Fylkesveg 755 i Indre Fosen kommune – Tilbakemelding på høring og offentlig ettersyn av reguleringsplan for Vanvikan barnehage – planid. 50542019007

NVEs uttalelse til offentlig ettersyn - Reguleringsplan for Vanvikan barnehage - Planid 50542019007 - Indre Fosen kommune

Reguleringsplan for Vanvikan barnehage - Høringsuttalelse

Fylkeskommunens uttalelse til høring og offentlig ettersyn av reguleringsplan for Vanvikan barnehage, planid. 50542019007 - Indre Fosen kommune

Figur 6.8. Alternative løsninger for vannvei/flomveier. (Flom-, hydraulikk- og erosjonsberegninger, Multiconsult 10214557-01-RIVA-NOT-001).

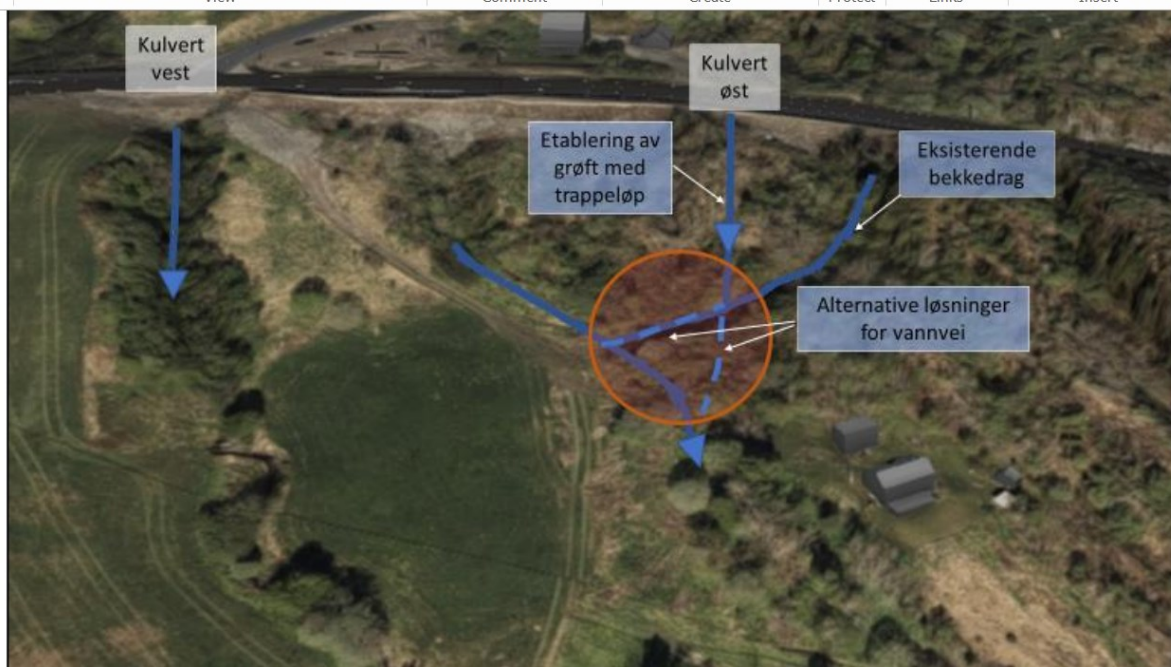
Det beskrives at adkomst til Arnfjæra skal etableres som en gangadkomst fra fylkesvegen.

Terrenget vurderes å være for bratt til at adkomstvegen kan ha stigning som tilfredsstillende krav til universell utforming. For å gi adkomst for rullestol og barnevogner kreves det en alternativ løsning som er universelt utformet i tillegg dersom det etableres trapp, som f.eks heis.

Fylkeskommunen vil råde kommunen til å finne en løsning som kan brukes for alle, mellom kollektivholdeplass og barnehagens basisinnganger. Spesialløsninger som for eksempel heis anbefales ikke utomhus. Trapp som snarvei for de som er funksjonsfriske er en god løsning, så lenge hovedløsning er brukbar for alle.

Denne bekken er ikke registrert i Vann-nett. Vannforskriften beskytter alt vann i Norge. I følge §4 er det ikke lovlig å forringe vannkvaliteten. De tiltak som blir foreslått i §6.12 virker både praktiske og fornuftige. Tiltakene kan også bidra til at barna lærer om vann og klimaendringer, og kan således både ha en pedagogisk funksjon, og gi barna et positivt forhold til vann og lek.
